**RESOLUCIÓN NO. 1188
DEL DOCE (12) DE JUNIO DE DOS MIL VEINTICINCO (2025)
ARMENIA, QUINDÍO**

"POR MEDIO DEL CUAL SE APRUEBA EL SISTEMA ALTERNATIVO PARA LA CONECTIVIDAD EN MICROCUENCAS- SACM CORRESPONDIENTE AL PROYECTO DE CONSTRUCCIÓN ORDENADOR VIAL DEL COLISEO DEL CAFÉ A LA ALTURA DE LA CRA 19 CON AV 14 DE OCTUBRE Y CALLE 2 NORTE EN EL MUNICIPIO DE ARMENIA QUINDÍO".

Asunto: *concepto Sistema Alternativo de Conectividad en Microcuencas SACM para proyecto de construcción Ordenador Vial del Coliseo del Café a la altura de la Cra 19 con Av 14 de octubre y calle 2 Norte en el municipio de Armenia Quindío.*

Figura. Render Ordenador vial proyectado.

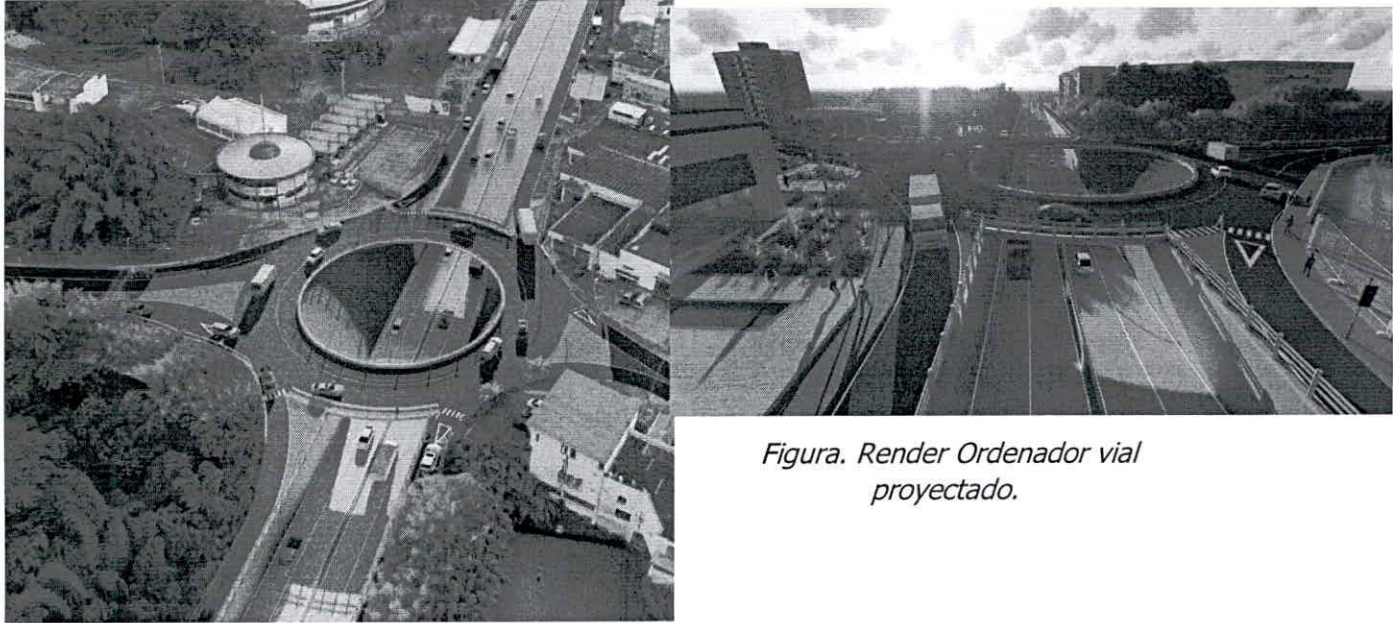
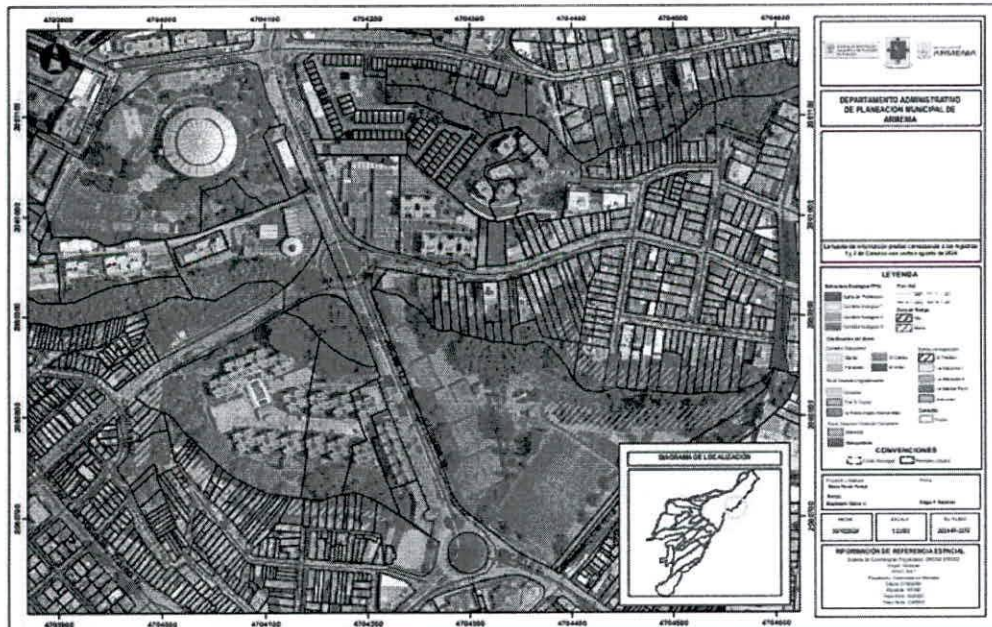
El proyecto de construcción Ordenador Vial del Coliseo del Café a la altura de la Cra 19 con Av 14 de octubre y calle 2 Norte en el municipio de Armenia Quindío, presenta un drenaje denominado "Quebrada Santa Helena"; la cual se encuentra canalizada y tiene punto de ingreso al Box coulvert una distancia mínima de 104 metros y datada en el P.O.T de Armenia Quindío acuerdo 019 de 2009, según suelos de protección existente y sección de vía para la conexión del proyecto urbanístico,

No obstante lo anterior para el desarrollo del proyecto este presenta afectación a Suelo de Protección (Según POT) en dos secciones con un área de 74,4 m² y 166,61 m²; como no se trata de un suelo de protección sin cruce de un cauce permanente, se debe implantar la obra de infraestructura vía en una sección de la calzada de ingreso o conexión al proyecto urbanístico, disminuyendo o generando en menor impacto a los suelos de protección ambiental, que para este fin fueron definidos y predeterminados los SAC sistemas alternativos de con actividad.

Área de estudio.

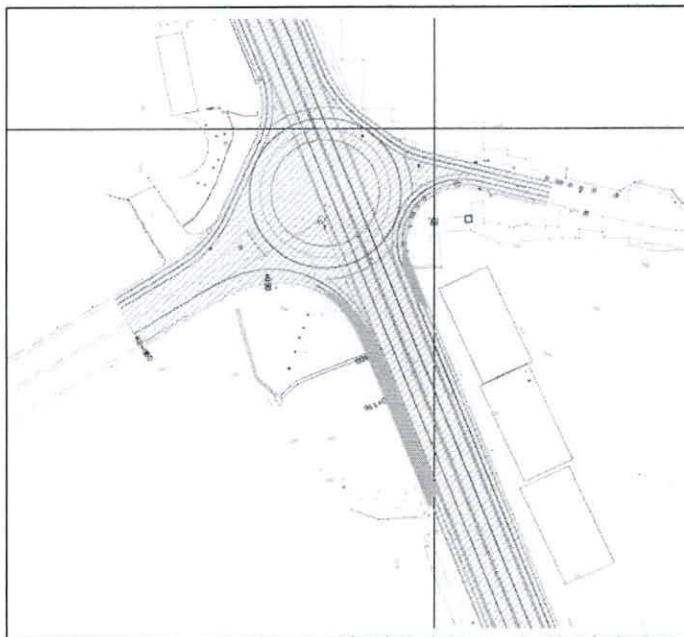
Zona Bolo Club: Se localiza entre el ordenador vial de la calle 2 Norte y el ordenador vial del bolo, paralela a la carrera 19, margen derecha, sentido Sur Norte, en una franja de **74,4 m²** de zona verde ubicada entre las cachas de tenis y el muro que funciona como límite entre el espacio público y el Bolo Club en donde se encuentra una zona de bambú y colindante a la misma se encuentra 5 individuos forestales, algunas plantas arbustivas y su cobertura es de pastos bajos.

Zona Nisa Bulevar: Se localiza entre el ordenador vial de Bomberos y la portería de entrada al conjunto Nisa Bulevar, paralelo a la Carrera 19, margen derecha, sentido Norte Sur,

en una franja de **166,61 m²** de zona verde ubicada paralelo al andén peatonal, en la misma se encuentran individuos de la especie angustifolia Kunth (*Guadua*).
